因产品更新, DDB-2003DL-III用电保护器 V1.02 版插座功能及连接改变如下:

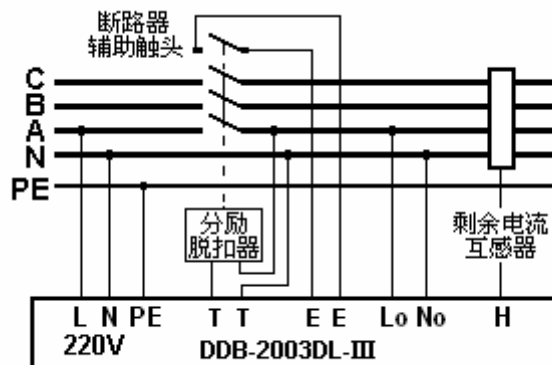
0-Yk 遥控输入—输入9~24V控制电压, 脱扣远程控制

0-Bj 报警输出—常开触点, 报警时接通

0-Zt 状态输出—常开触点, 受控断路器合闸时接通

E-E 状态输入—连接受控断路器的辅助触点。断路器合闸时, 辅助触点接通

T-T 脱扣输出—常开触点, 连接受控断路器的分励脱扣器

为取得断路器的合闸信息, 连接E-E, 或Lo、No, 两种方式可选。
